サンライト仕様変更のご案内

仕様変更製品名：SUNLIGHT DX、SX、SX-E

仕様変更時期：2024年1月納入分より、順次ランニングチェンジにて変更

図 2, 写真比較

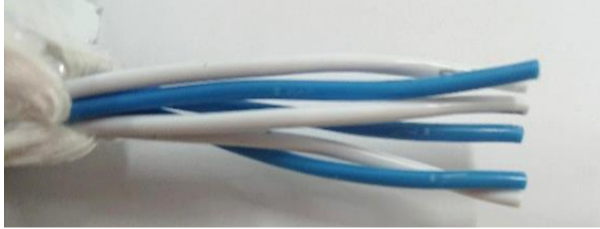
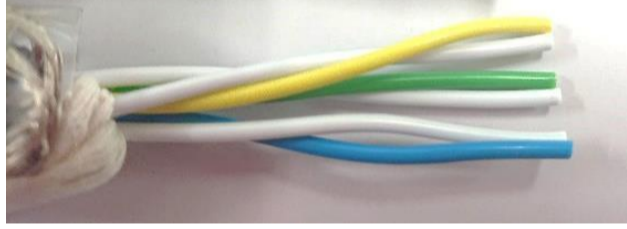
| 項目 | 対象製品 | 変更前 | 変更後 | 備考 |
|------|-----------------|-----------------|----------------------|--------------------------|
| 識別 | ・サライト SX-E 加 LF | 青×白色の対にナンバリング | 青×白, 黄×白, 緑×白の色識別 | 図 1 を参照下さい。 (写真①～写真④) |
| 表面印字 | ・サライト SX-E 加 LF | カタカナ印字 “ サライト ” | 英語印字 “ SUNLIGHT ” | |

| 項目 | 変更前 | 変更後 |
|---------|---|---|
| 製品名・サイズ | サライト SX-E 加 LF 3PX0.75SQ (30/0.18) | SUNLIGHT SX-E BK LF 3PX0.75SQ (30/0.18) |
| 識別 | 写真① 線心識別：青×白色の対にナンバリング  | 写真② 線心識別：青×白, 黄×白, 緑×白の色識別  |
